株式会社 **キッツ**
営業本部

CKD製電磁弁の仕様変更について

【対象製品】 CKD製端子箱付電磁弁 4F210、4F310

【変更後の外観】

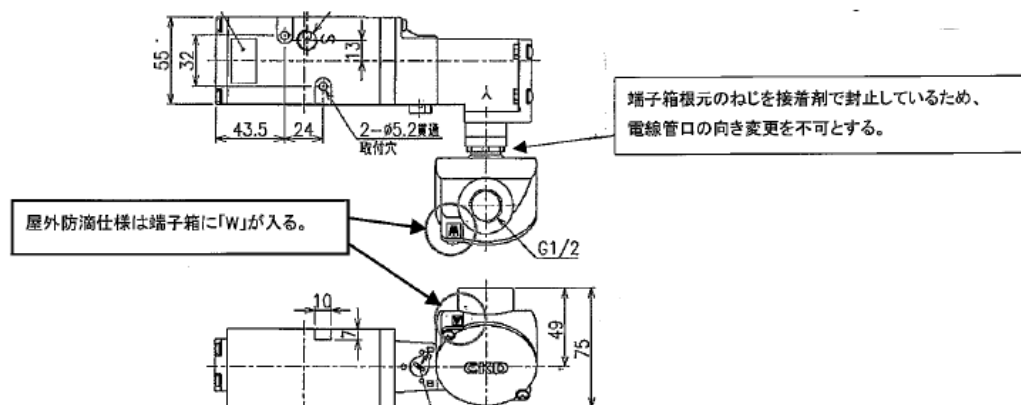
【変更内容】 屋内防滴仕様 ⇒ 屋外防滴仕様 IP65

変更前	変更後
仕様変更内容	屋内防滴（端子箱付）	屋外防滴（端子箱付）、IP65
B型用	仕様コード	P021-BD
	品名	4F210-08B
	品番	6242-0131-14 (AC100)、6242-0131-15 (AC200)、6242-0131-16 (DC24) 6242-0131-18 (AC110)、6242-0131-19 (AC220)、
F型用	仕様コード	P021-BM
	品名	4F310-08-B-NAMUR-FL315480
	品番	6242-0141-40 (AC100)、6242-0141-38 (AC200)、6242-0141-44 (DC24) 6242-0141-59 (AC110)、6242-0141-49 (AC220)
